2号機燃料取扱設備及び燃料取り出し用構台 の設置について

2021年1月21日

東京電力ホールディングス株式会社

2号機燃料取り出し関連 実施計画変更認可申請一覧 <修正> **TEPCO**

○スプリングリターン式ブレーキの動作原理

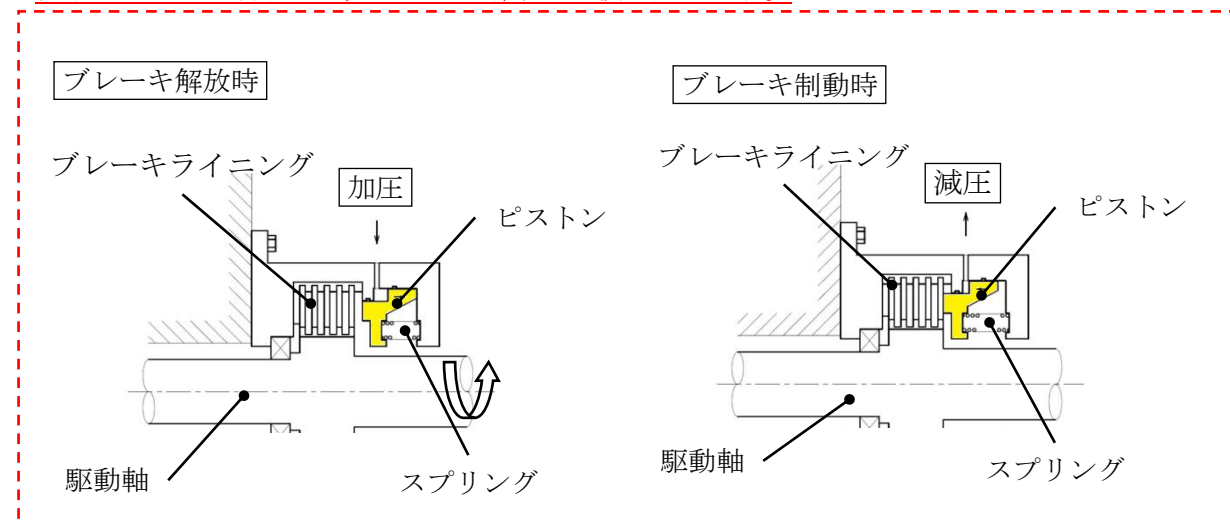
燃料取扱機及びクレーンの巻上装置のブレーキは、駆動源喪失時にバネによりブレーキがかかり保持できるスプリングリターン機能を有している。

スプリングリターン式ブレーキは、スプリング力によってピストンをブレーキライニングに押しつけて巻上装置の回転を制動する。油圧シリンダが加圧されると、ピストンがスプリングの力に逆らってブレーキを解放する。

巻上装置を停止させると、再び油圧シリンダが減圧され、スプリング力によってピストンをブレーキライニングに押しつけて巻上装置の回転を制動する。

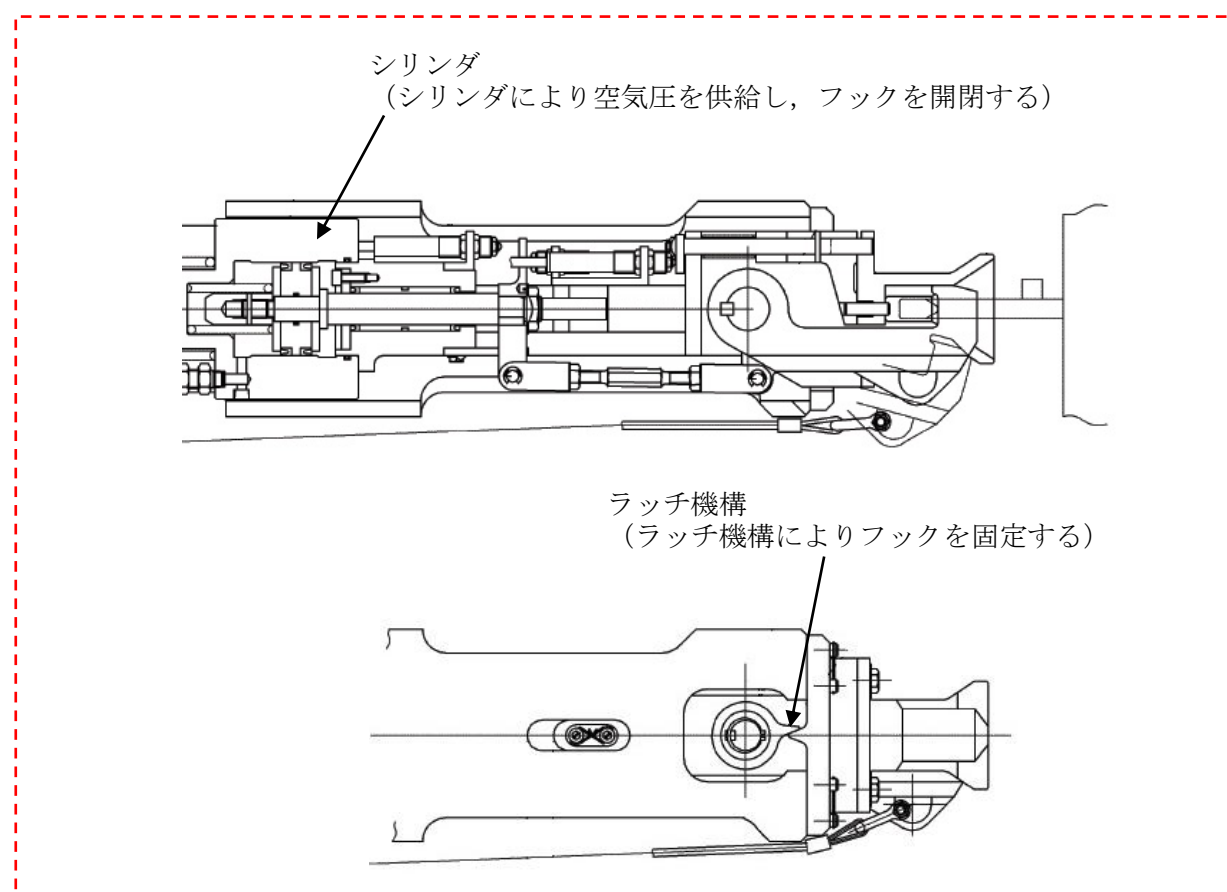
燃料把握機は、フックの駆動に用いる空気圧源が喪失しても、ラッチ機構によりフックが開かないような設計としている。

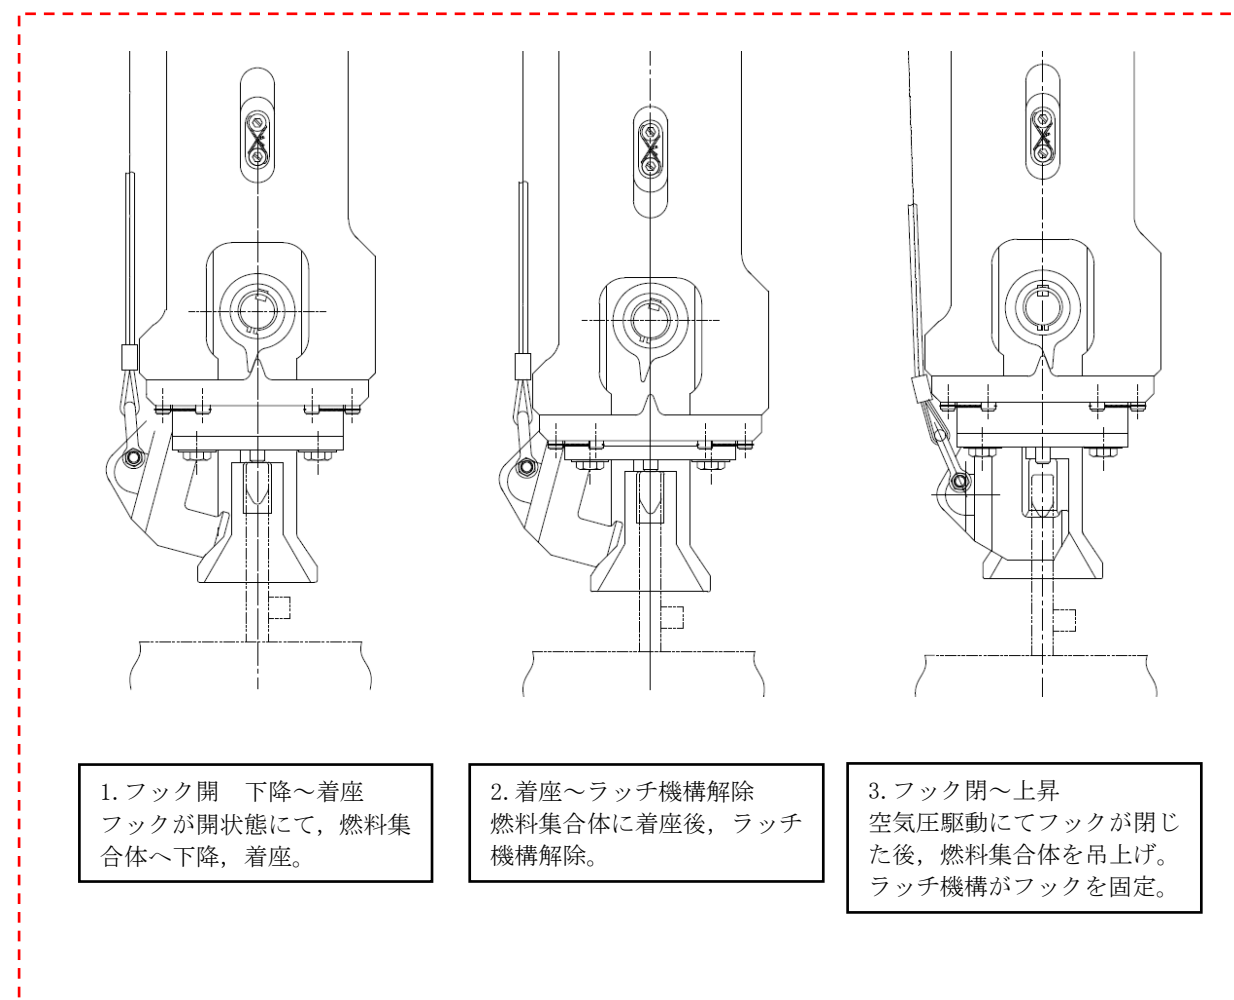
燃料集合体を吊った状態においては、燃料把握機はラッチ機構により固定されフックを開くことができない。また、燃料着座時には燃料集合体荷重がフックに負荷されなくなることで、フックが押し上がり、ラッチ機構が外れる機械的インターロックを備えている。

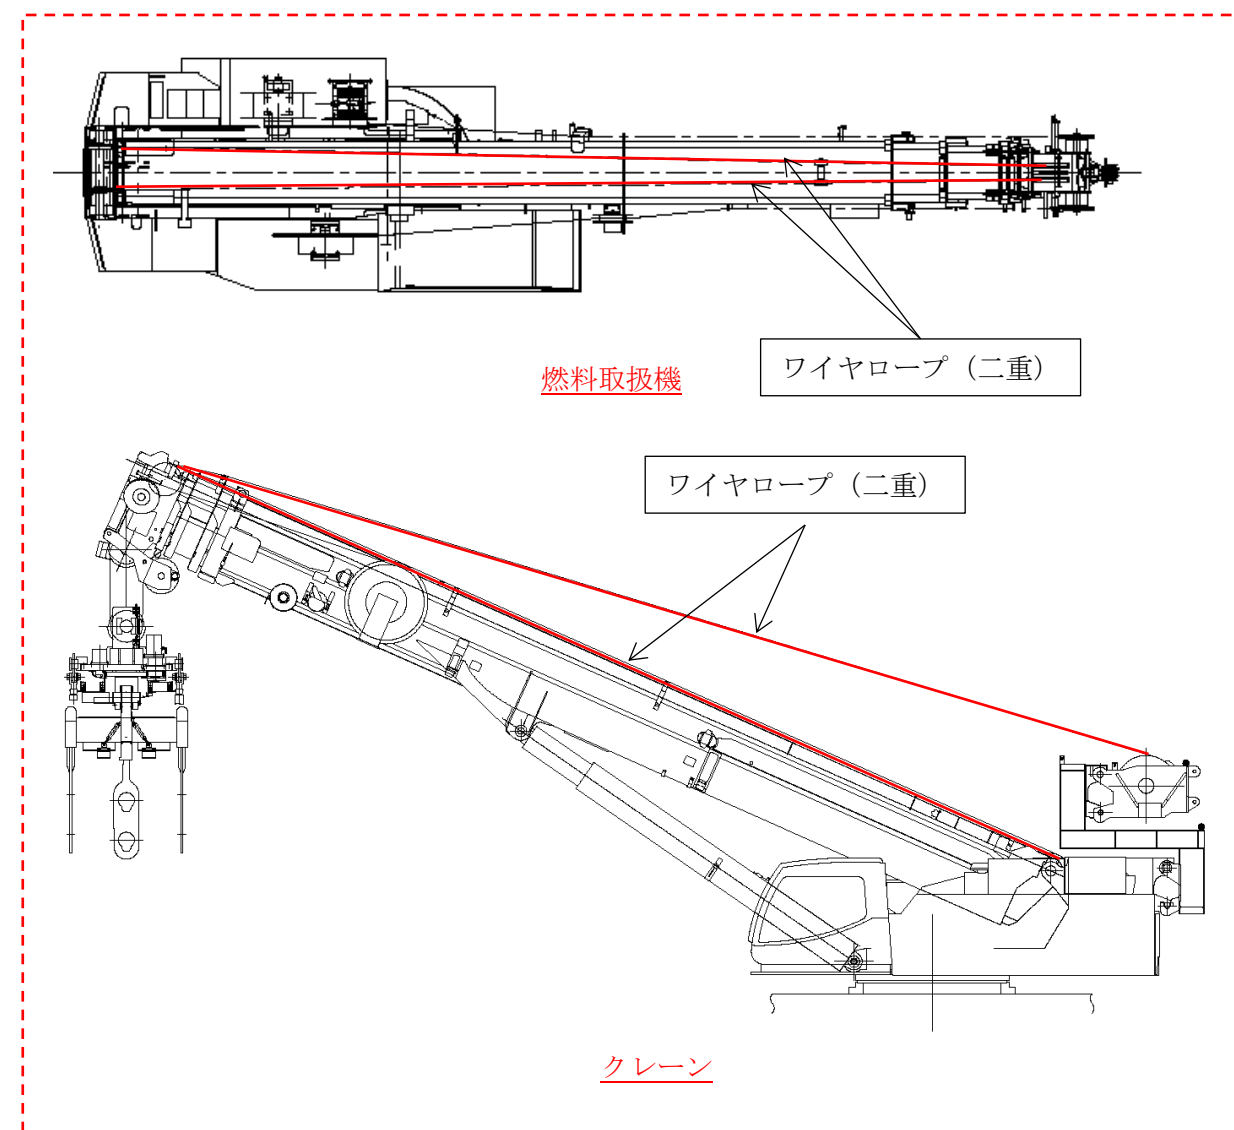
燃料取扱機及びクレーンの巻上装置は、ワイヤロープを二重化し、万一ワイヤロープが1本切断したとしても落下を防止できる設計としている。

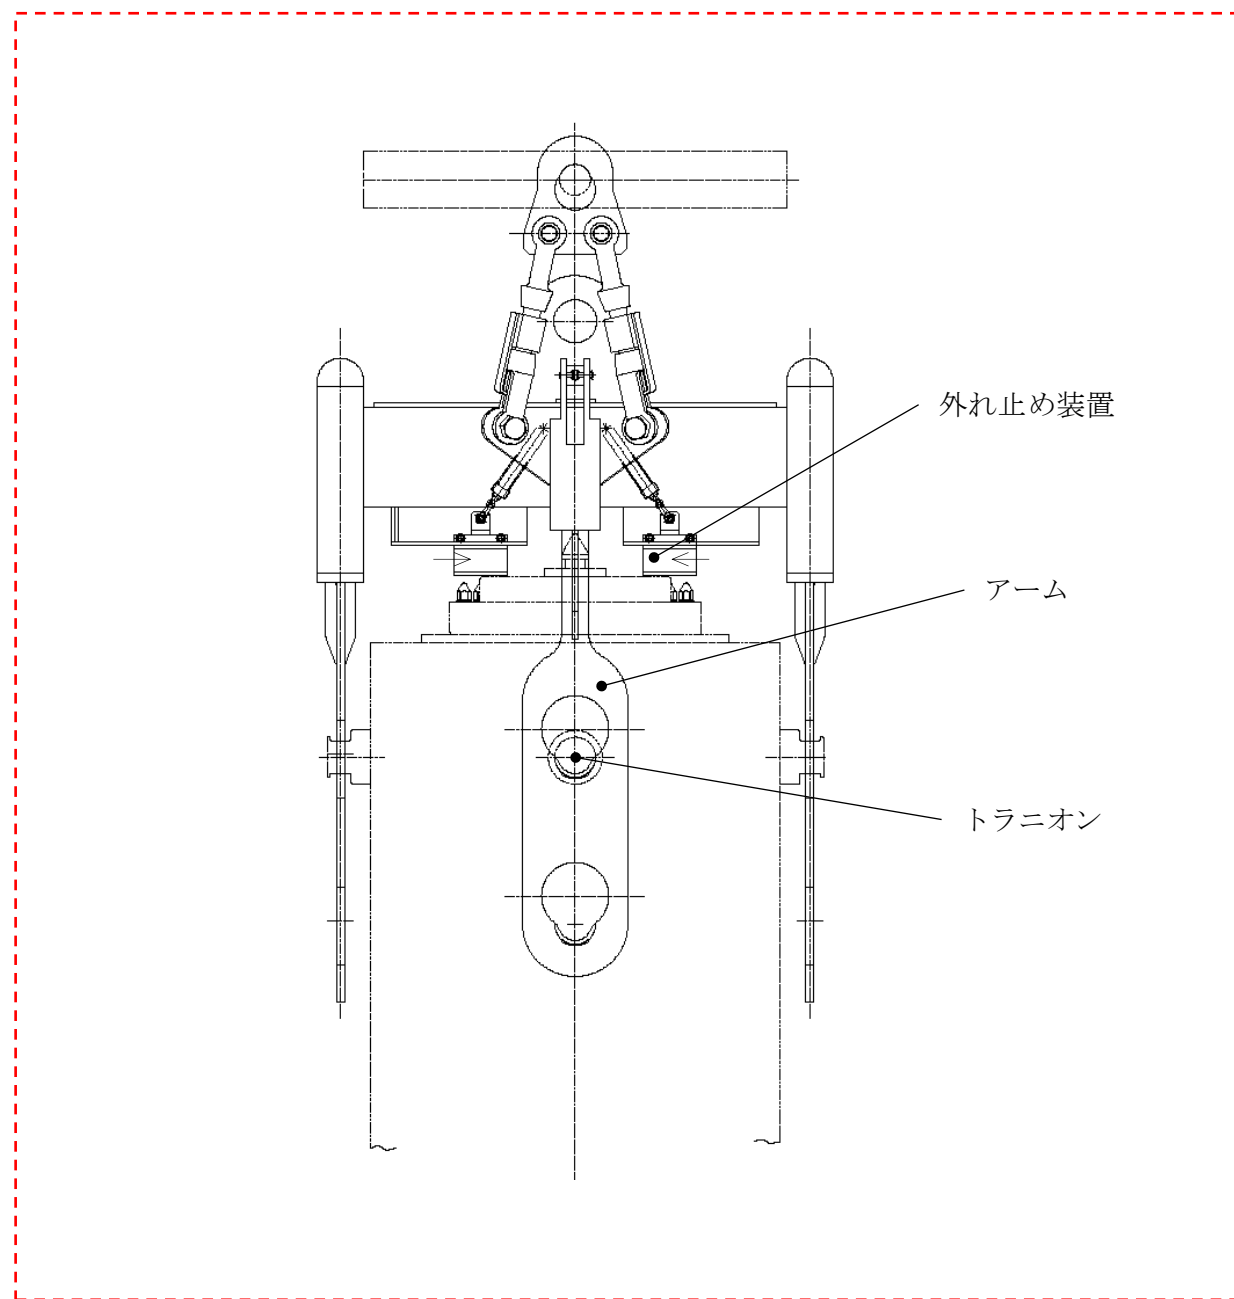
垂直吊具は、構内用輸送容器トランニオンから垂直吊具のアームが外れることを防止する外れ止め装置を有する。

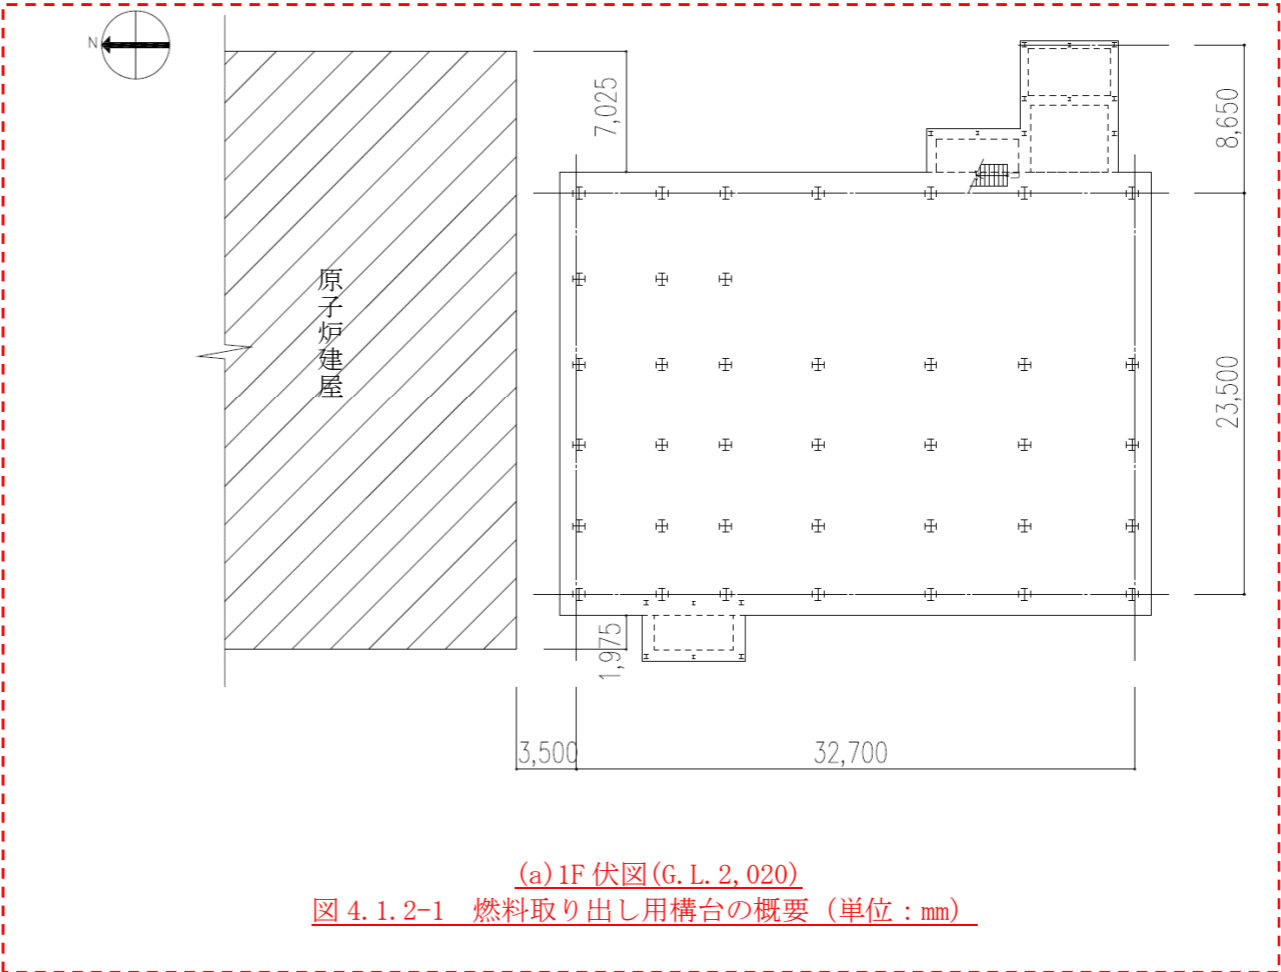
変更前	変更後	変更理由
	<p><u>4.1.2 構造概要</u></p> <p>燃料取り出し用構台は、東西方向 27.0m、南北方向 32.7m、高さ 44.75m の矩形架構で構造種別は鉄骨造である。燃料取り出し用構台の概要を以下に示す。</p> <p>(1) 原子炉建屋と燃料取り出し用構台の間にオイルダンパ（水平棟間）を設置する。</p> <p>(2) 構台は 5 層の柱・梁・ブレース及びオイルダンパ（鉛直）から成る架構とし、オイルダンパ（鉛直）はブレース状に配置する。</p> <p>(3) ランウェイガーダは、原子炉建屋南側外壁に開口を設け、構台と原子炉建屋に跨がる形で設置する。水平方向は構台からの片持形式である。鉛直方向は構台内では EW 方向の大梁で支持し、原子炉建屋内では弾性支承で支持する。なお、弾性支承と原子炉建屋床面の固定は行わない。また、ランウェイガーダと原子炉建屋床面との間にばね付きオイルダンパを設置する。</p> <p>燃料取り出し用構台の概要図を図 4.1.2-1～図 4.1.2-3 に示す。</p>  <p>(a) 1F 伏図 (G. L. 2, 020)</p> <p>図 4.1.2-1 燃料取り出し用構台の概要（単位：mm）</p>
